О Д Л У К У
О ИЗМЕНАМА И ДОПУНАМА ПЛАНА ГЕНЕРАЛНЕ РЕГУЛАЦИЈЕ
КЛИНИЧКОГ ЦЕНТРА ВОЈВОДИНЕ У НОВОМ САДУ
(ЛОКАЛИТЕТ КЛИНИКЕ ЗА СТОМАТОЛОГИЈУ ВОЈВОДИНЕ)

ИЗВЕШТАЈ
О ИЗВРШЕНОЈ СТРУЧНОЈ КОНТРОЛИ НАЦРТА ОДЛУКЕ О ИЗМЕНАМА И
ДОПУНАМА ПЛАНА ГЕНЕРАЛНЕ РЕГУЛАЦИЈЕ КЛИНИЧКОГ ЦЕНТРА
ВОЈВОДИНЕ У НОВОМ САДУ
(ЛОКАЛИТЕТ КЛИНИКЕ ЗА СТОМАТОЛОГИЈУ ВОЈВОДИНЕ)
ПРЕ ИЗЛАГАЊА НА ЈАВНИ УВИД

ИЗВЕШТАЈ
О ОБАВЉЕНОМ ЈАВНОМ УВИДУ У НАЦРТ
ОДЛУКЕ О ИЗМЕНАМА И ДОПУНАМА ПЛАНА ГЕНЕРАЛНЕ РЕГУЛАЦИЈЕ
КЛИНИЧКОГ ЦЕНТРА ВОЈВОДИНЕ У НОВОМ САДУ
(ЛОКАЛИТЕТ КЛИНИКЕ ЗА СТОМАТОЛОГИЈУ ВОЈВОДИНЕ)

Примедба број 1.1

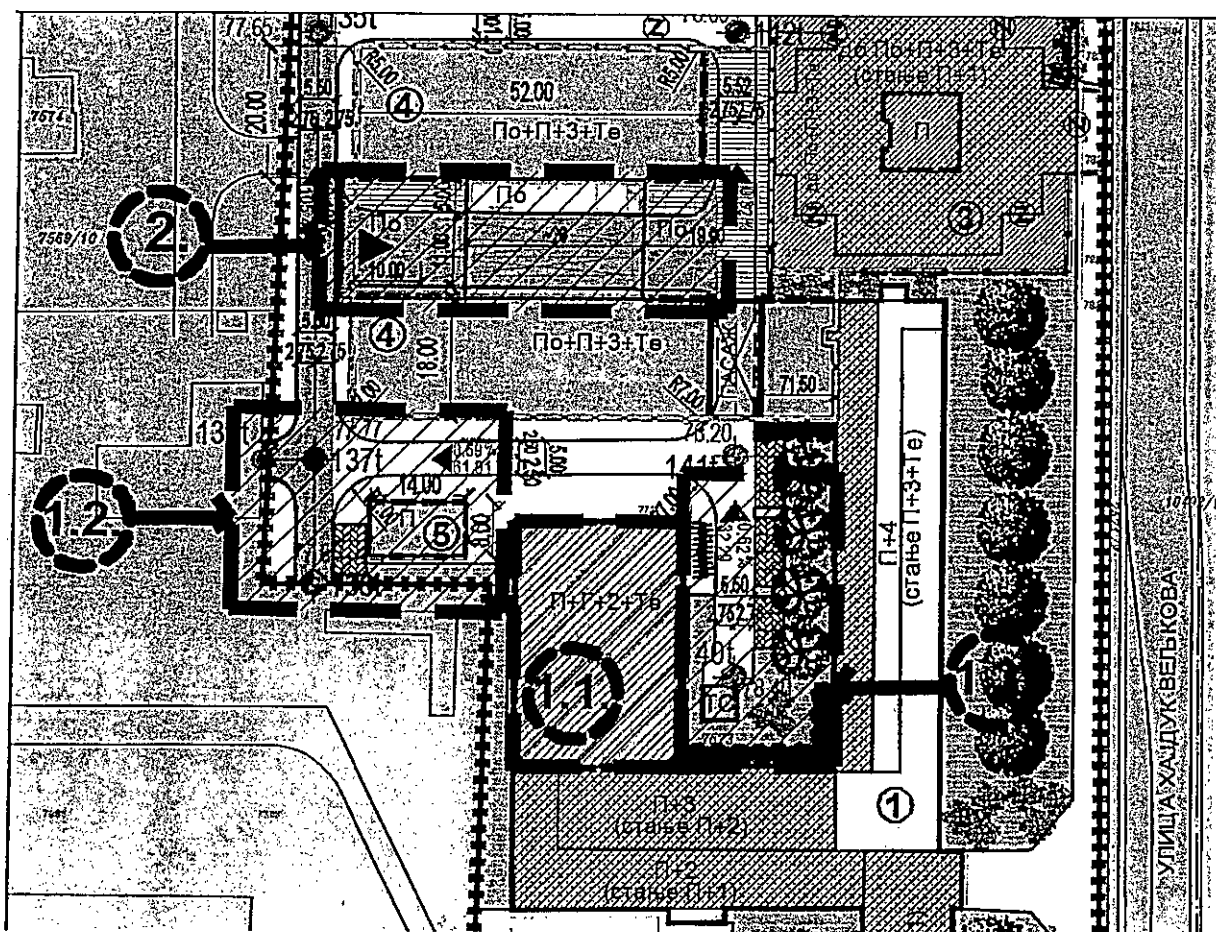
На графичком приказу бр. 2 – „Урбанистичка регулација“ приказано је планирано крило Медицинског факултета паралелно са улицом Хајдук Вељковом. Медицински факултет тражи да се крило факултета промени у – постојећи објекат, јер се временом то крило изградило.

Комисија за планове прихвата примедбу.

Примедба број 1.4.

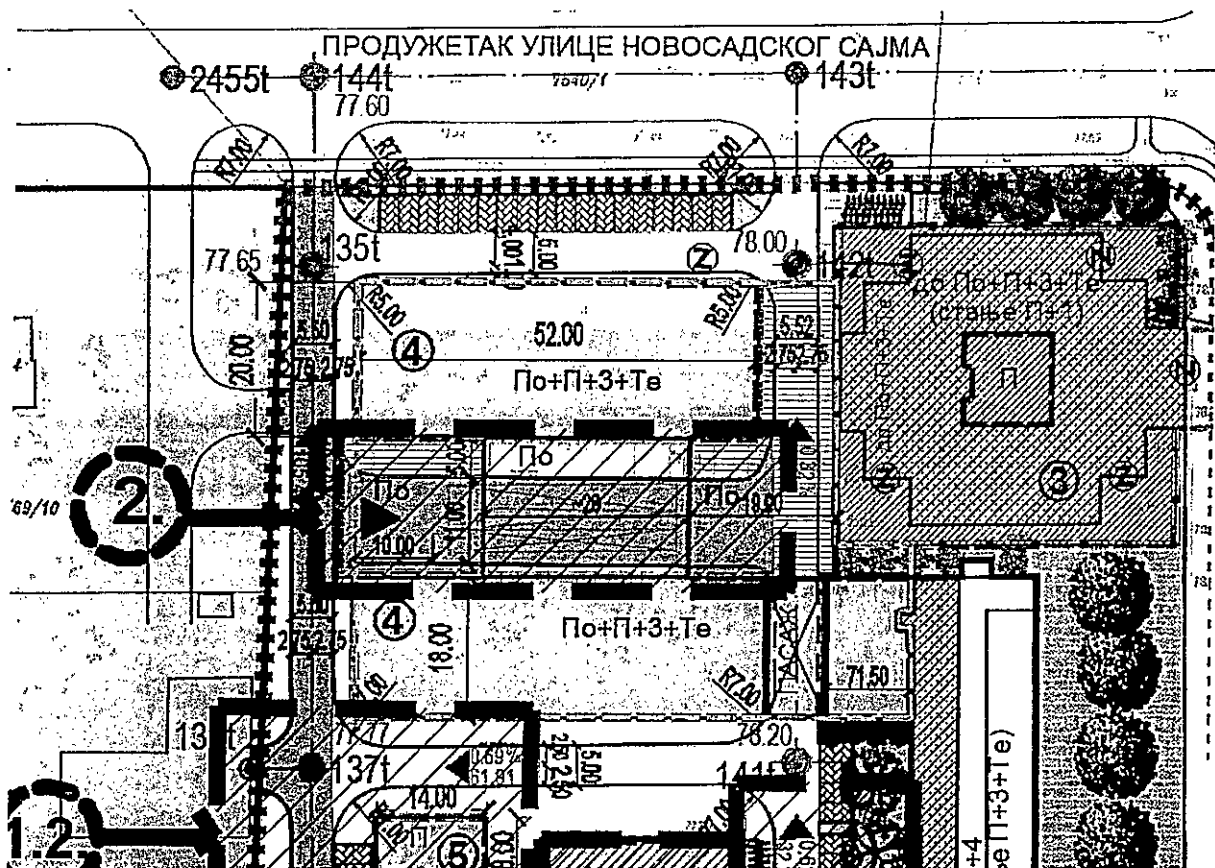
Медицински факултет планира изградњу путничког лифта којим се осигурава несметано кретање и притуп особама са инвалидитетом, деци и старијим особама. Најповољније место за изградњу лифта је ван габарита објекта уз степениште у северном крилу објекта.

Комисија за планове прихвата примедбу.
